パナソニック商品情報

2023年8月号

ハウジング商品連絡

シーライン本体パノラマ シーライン/ウツクシーズサイドキャビネット 引出しバックパネル仕様変更およびシーライン床配管位置変更
商品連絡 記載内容の誤りについてのお詫びと訂正

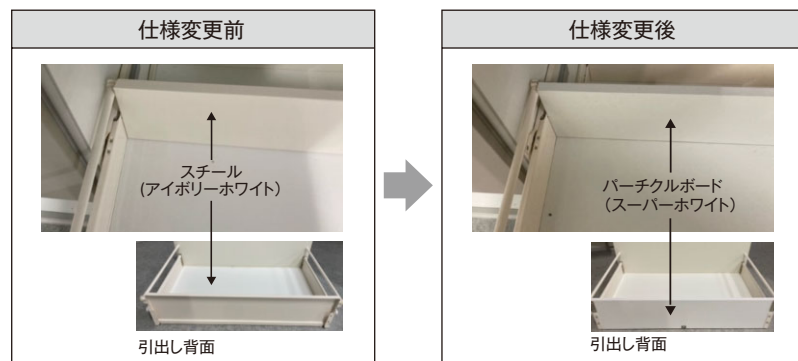
Blum社製レールのスチールバックパネルの生産終了にともない シーライン本体パノラマタイプ等の引出しバックパネルをスチール製から木製に変更し、底板と同じ材料を使用することで、引出しの底板とバックパネルの色・材質を統一します。また、パノラマスライドの床排水管位置を指定の高さとします。

【誤】②床配管位置変更

90→80 ※シーライン全般 (全引出し、両開きタイプ含む)

【正】②床排水管高さの指定 (パノラマスライドのみ) ※床排水管位置は90のまま、変更なし

パノラマスライドタイプの床排水管は、VP40/VU40の時FL~60mm、
VP50/VU50の時FL~45mmの高さで立上げてください。

エコキュート部材 ヒートポンプ配管(架橋PE管)部材仕様変更による品番変更

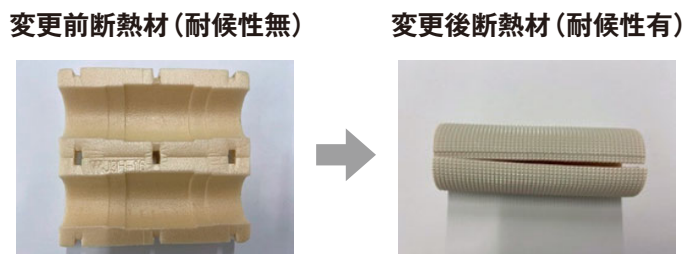
エコキュート用部材の架橋PE管用ヒートポンプユニット循環配管セット(AD-HHZSJ10P,AD-HHSJ10PA)とヒートポンプユニット継手セット(AD-HTZSJ10P,AD-HTSJ10PA)に同梱の継手断熱材が入手困難となったために継手断熱材を変更いたします。併せて、施工性向上のために同梱の遮光シートの仕様を変更いたします。

セット同梱の現行の耐候性のない断熱材より耐候性を有する筒状断熱材に変更いたします。

併せて同梱の遮光シートも施工性の向上を考え粘着面ありから粘着面なしに変更いたします。

品名	旧品番	新品番
ヒートポンプユニット循環配管セット	AD-HHZSJ10P AD-HHSJ10PA	AD-HHSJ10PA1
ヒートポンプユニット継手セット	AD-HTZSJ10P AD-HTSJ10PA	AD-HTSJ10PA1
